Aanvraagnummer	7196977
Aanvraagnaam	COA AZC Katwijk - hekwark rondom nummer 33
Uw referentiecode	401885
Ingediend op	18-08-2022
Soort procedure	Reguliere procedure
Projectomschrijving	Nabij het gebouw aan 1e Mientlaan 33 wordt een hekwark voor de veiligheid geplaatst.
Opmerking	Reeds afstemming over geweest met de Gemeente Katwijk,
Gefaseerd	Nee
Blokkerende onderdelen weglaten	Nee
Kosten openbaar maken	Ja
Bijlagen die later komen	-
Bijlagen n.v.t. of al bekend	-

Omgevingsvergunning

Zaaknummer 2940353

AZC KATWIJK
1e Mientlaan 33
Nieuw hekwerk

Figuur 3: Uitsnede bestemmingsplan "Tijdelijk gebruik Locatie Valkenburg"

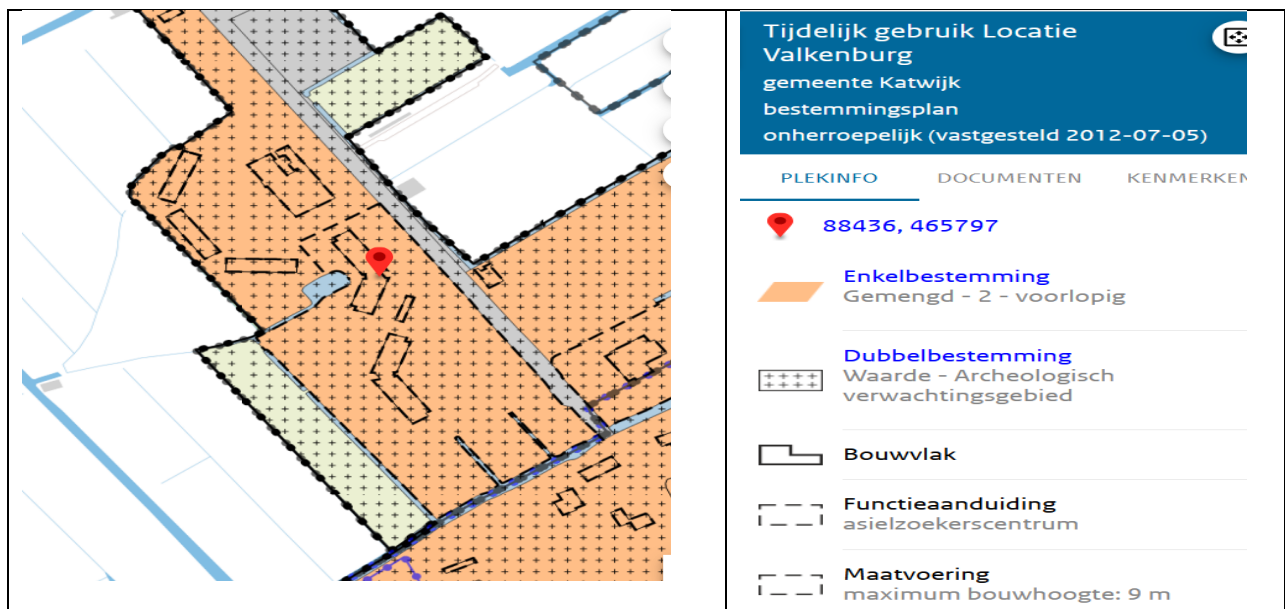
Het gevraagde is in strijd met het bestemmingsplan “Tijdelijk gebruik Locatie Valkenburg”. In artikel 10.2.2 en 10.5.2 Bouwwerken, geen gebouw zijnde is bepaald dat de bouwhoogte van een erfafscheiding ten

hoogste 1 m mag zijn als deze voor of hoogstens 3 m. achter de voorgevel van het hoofdgebouw wordt geplaatst. De beoogde ontwikkeling is met 1.65 meter hoger dan de toegestane 1 meter en is daarmee in strijd met het bestemmingsplan.

Gelet hierop kan voor deze activiteit met toepassing van artikel 2.12, lid 1, onderdeel a, onder 2°, van de Wabo omgevingsvergunning worden verleend.

Figuur 4: uitsnede "Gebiedsvisie Mient Kooltuin" 3.5 Divers programma

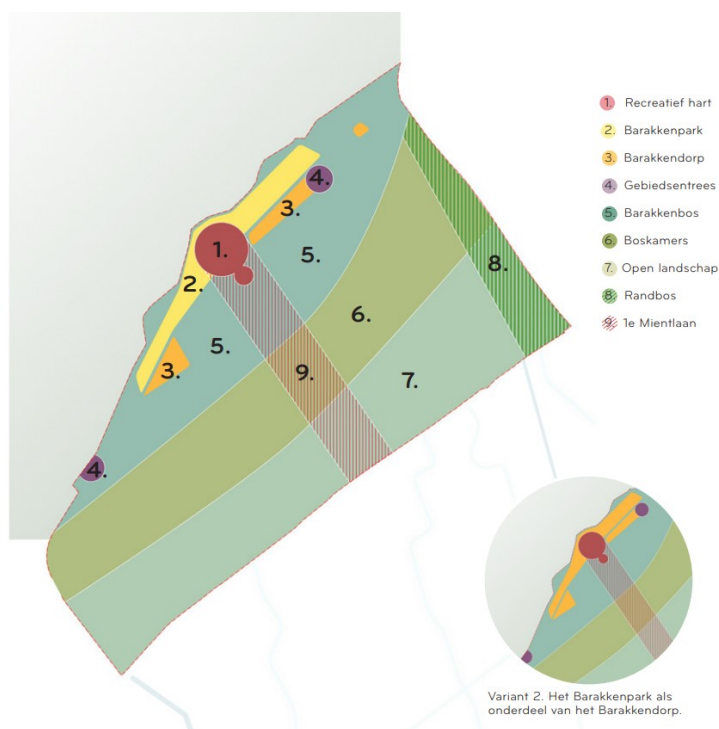
De locatie van het betreffende initiatief ligt conform de gebiedsvisie in de zone 'Boskamers' en '1e Mientlaan' (zie figuur 4). Op de betreffende locatie is reeds een vergelijkbaar hekwerk met haag aanwezig. Het gevraagde hekwerk heeft een hoogte van 1,65 meter en wordt door middel van dezelfde soort haag ter hoogte van de speeltuin ingepast.

Deze haag zal aansluiten op de reeds bestaande haag; in locatie en door middel van dezelfde beplantingssoort. De reeds bestaande soort van de bestaande haag sluit aan bij de gewenste gebiedseigen beplanting. Een soortenlijst wordt toegevoegd aan het beeldkwaliteit plan dat nu wordt opgesteld, tegelijk met het Omgevingsplan. Het is ook mogelijk dat er ter hoogte van de bebouwing en moestuin geen haag geplaatst wordt, dan is het effect van het hekwerk meer transparant en is de ruimtelijke impact minder. Gezien bovenstaande is de ruimtelijke impact van het gevraagde voorstelbaar en kunnen we op stedenbouwkundige gronden akkoord gaan met het gevraagde.

Situatie (1:500)

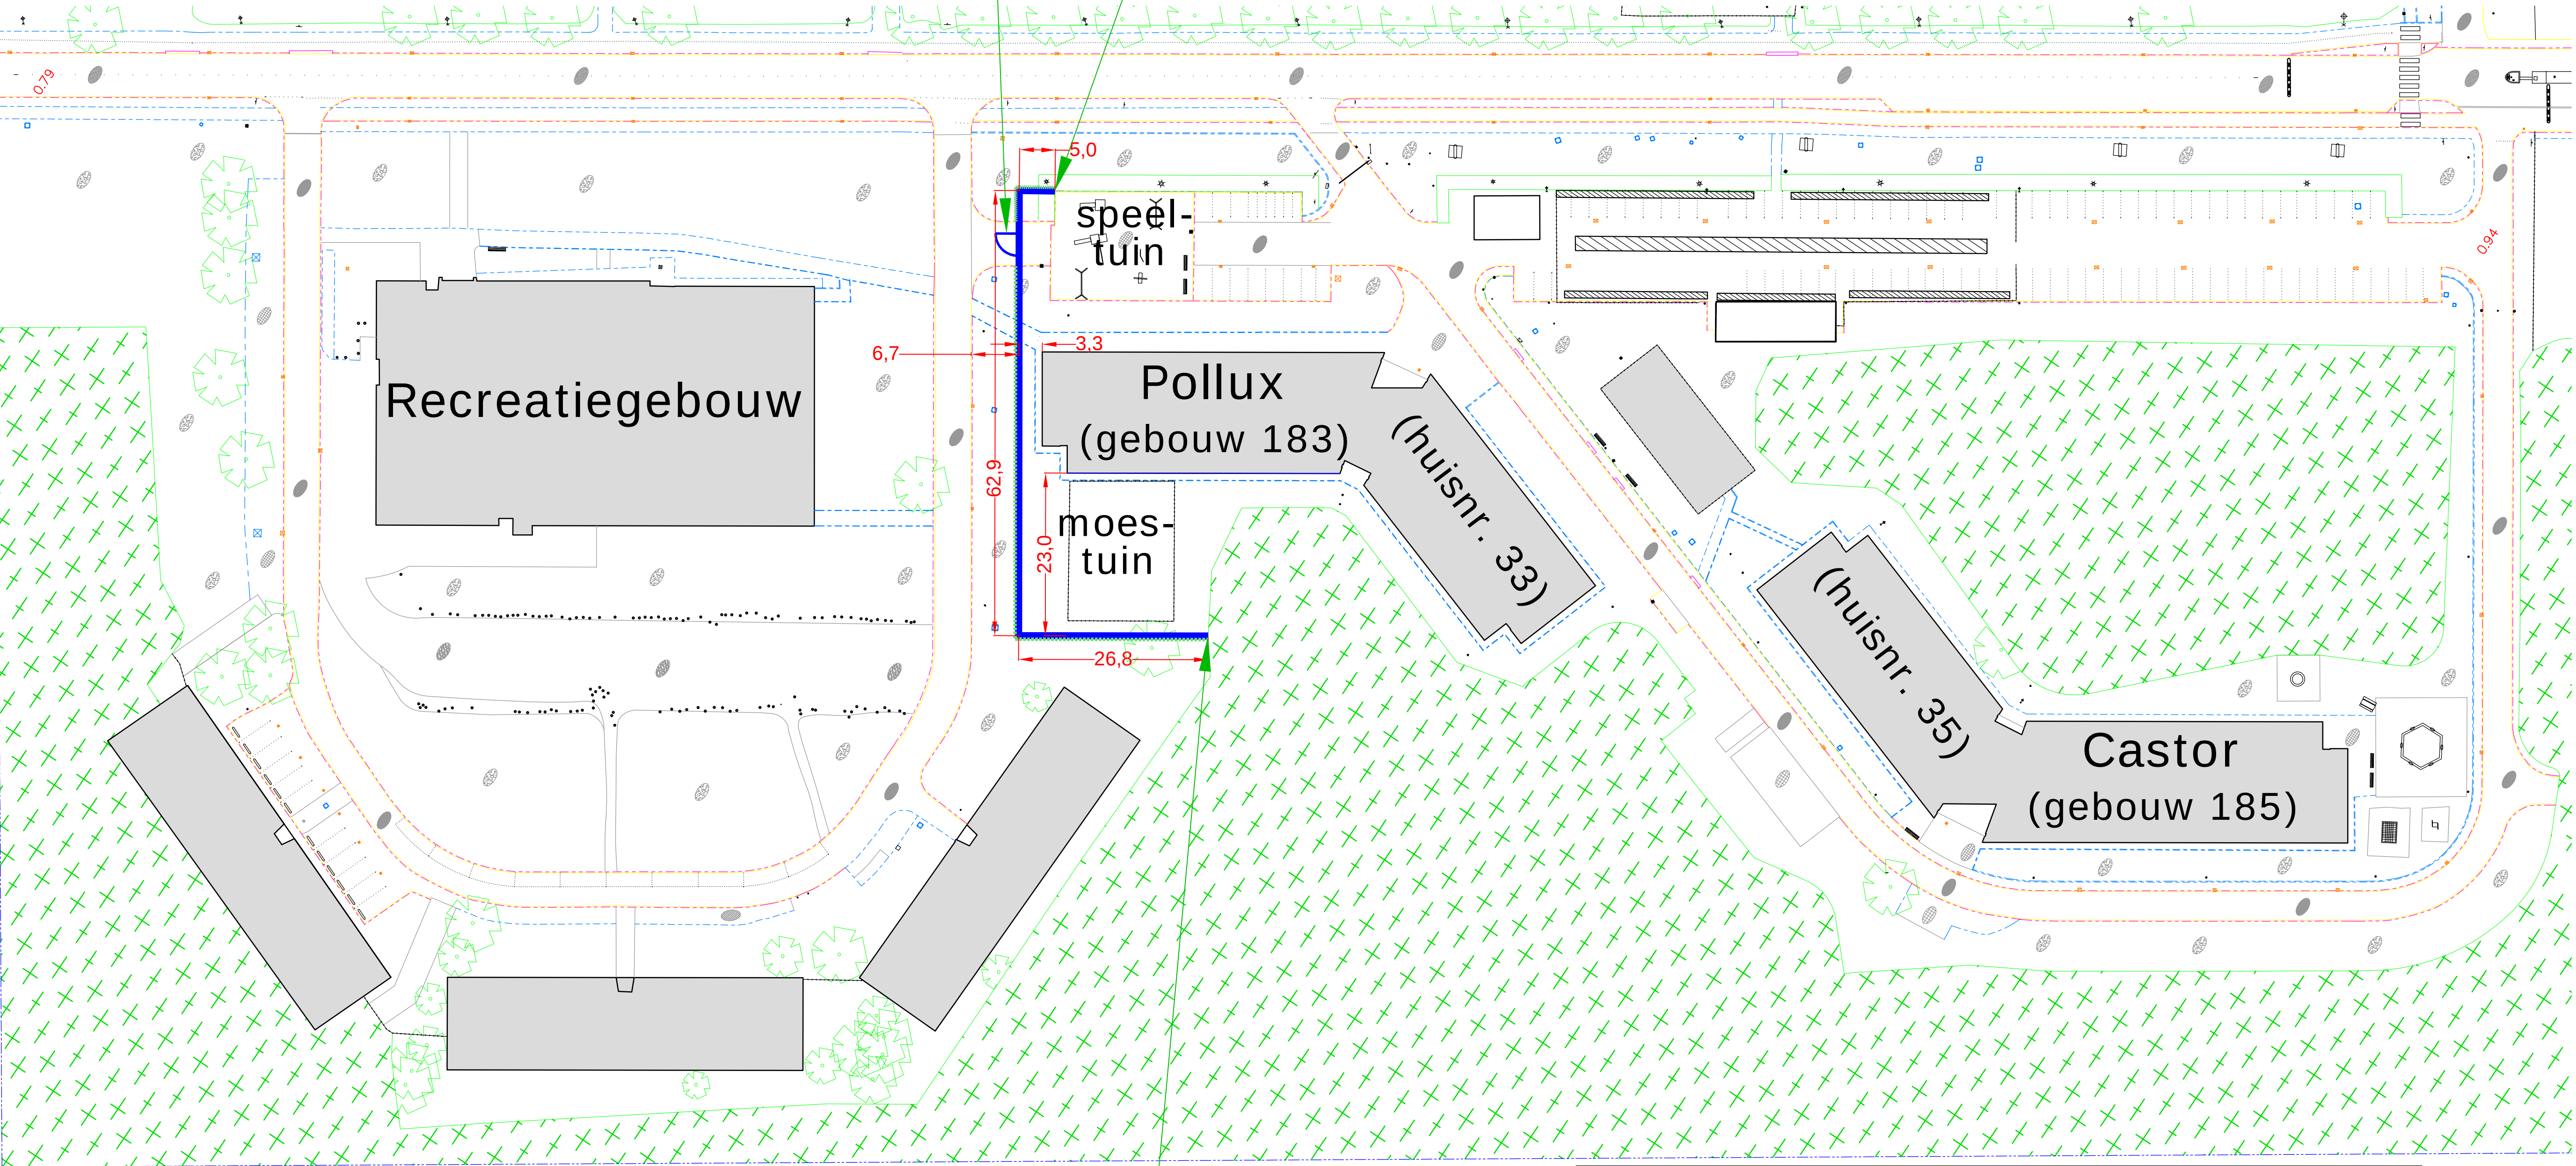
Het bouwplan voldoet aan het door de raad vastgestelde beleid mede gelet op de donkere kleur en het open karakter van de erfafscheiding. De architectonische uitwerking en het kleur- en materiaalgebruik van het hekwerk zijn voldoende hoogwaardig en verzorgd en afgestemd op het bestaande gebouw, de bestaande hekwerken en de omgeving.

Akkoord, niet strijdig met redelijke eisen van welstand, mede gelet op de donkere kleur en het open karakter van de erfafscheiding.
